**FOSSEO**

**Mémoire en réponse à l'Avis du CNPN du  
28 mars 2024**

**LOT B6**

**ZAC DISTRIPOORT**

**Carte de localisation des prospections entomologiques complémentaires réalisées en 2024**

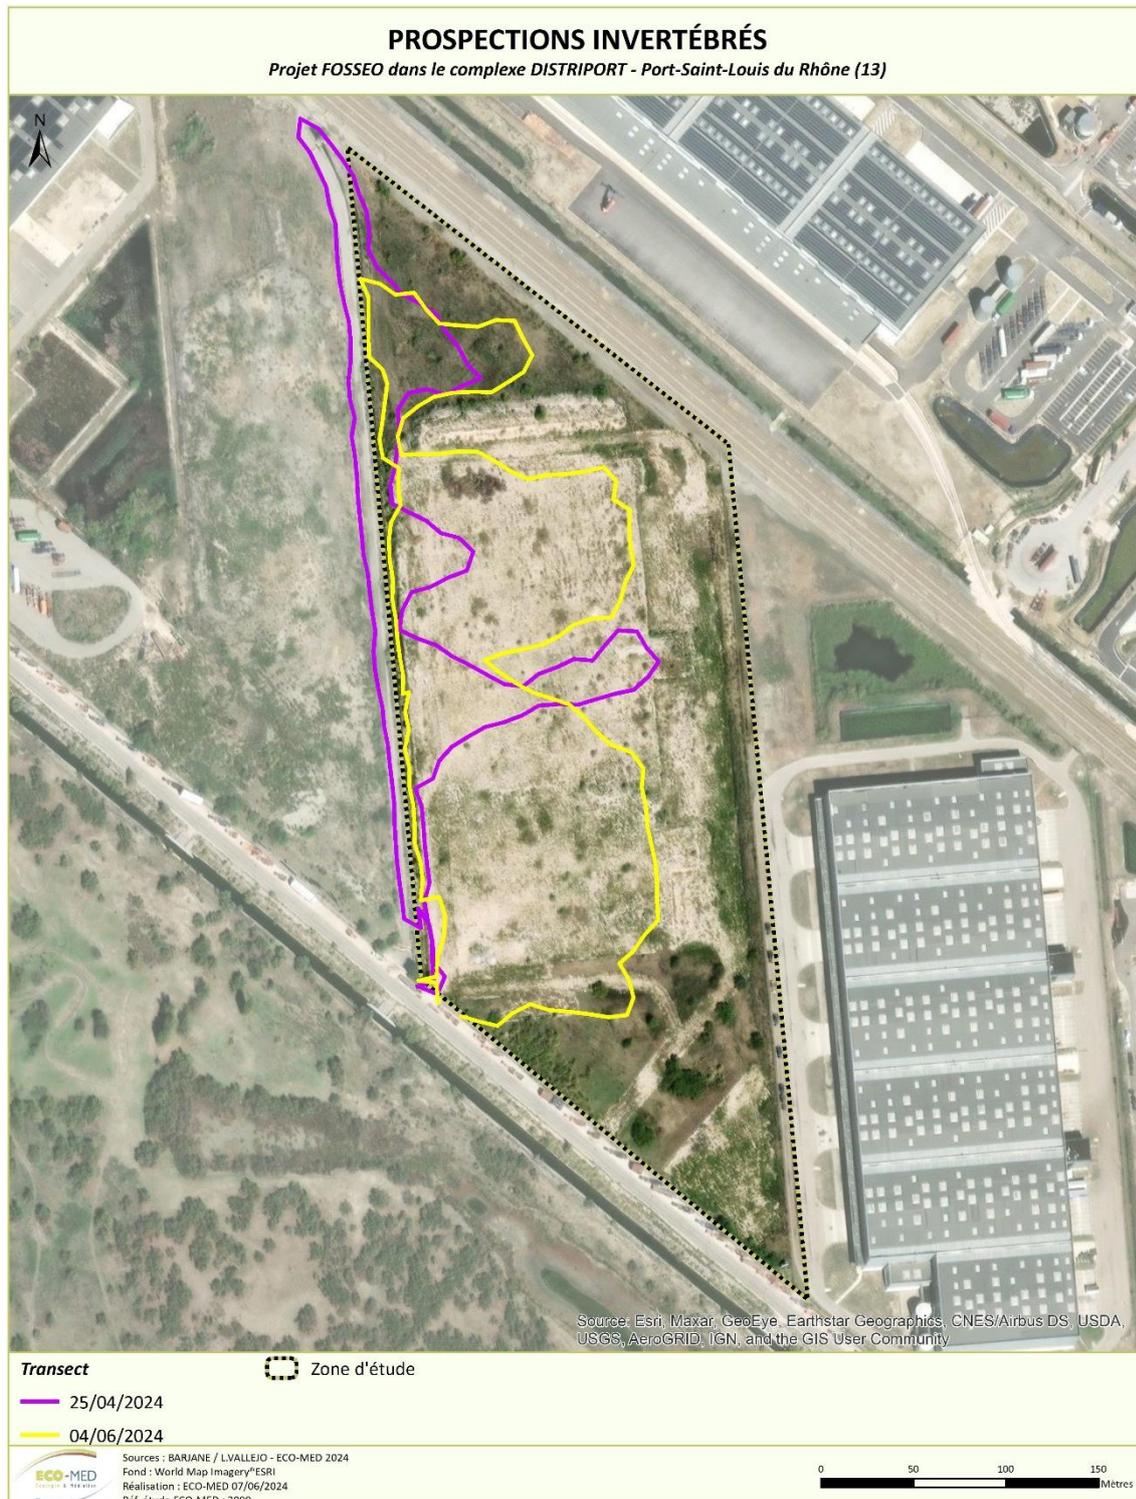
**Condition n°1 :** Compléter et augmenter les inventaires entomologiques (à réaliser en avril et juin) afin que les résultats puissent influencer objectivement le déroulé de la séquence ERC proposée

Pour autant, dans son avis, le CNPN fait état d'une pression de prospection insuffisante pour les invertébrés, en période printanière, en se référant notamment à l'aire de distribution géographique de la Diane, dont l'absence ne peut donc être certifiée sur la zone d'emprise du projet et en lien avec certains habitats favorables à cette espèce à proximité (roubine notamment).

Pour autant, pour répondre à la demande du CNPN, FOSSEO a confié une mission complémentaire à Eco-med afin de réaliser de nouveaux inventaires en avril et juin 2024. Une experte entomologiste a donc réalisé des prospections ciblées, aux abords de la roubine notamment, le 24 avril et le 04 juin 2024 dans des conditions météorologiques favorables à la détection de l'espèce (cf. cartographie ci-après).

Il ressort de ces prospections complémentaires qu'aucun individu, adulte, œuf ou chenille n'a été observé à cette occasion. Il en a été de même pour sa plante-hôte, l'Aristolochie à feuilles rondes.

**Ainsi, l'état initial sur cette thématique tel que présenté dans le dossier déposé ne nécessite pas d'être actualisé, tout comme les enjeux associés et le déroulé de la séquence ERC.**
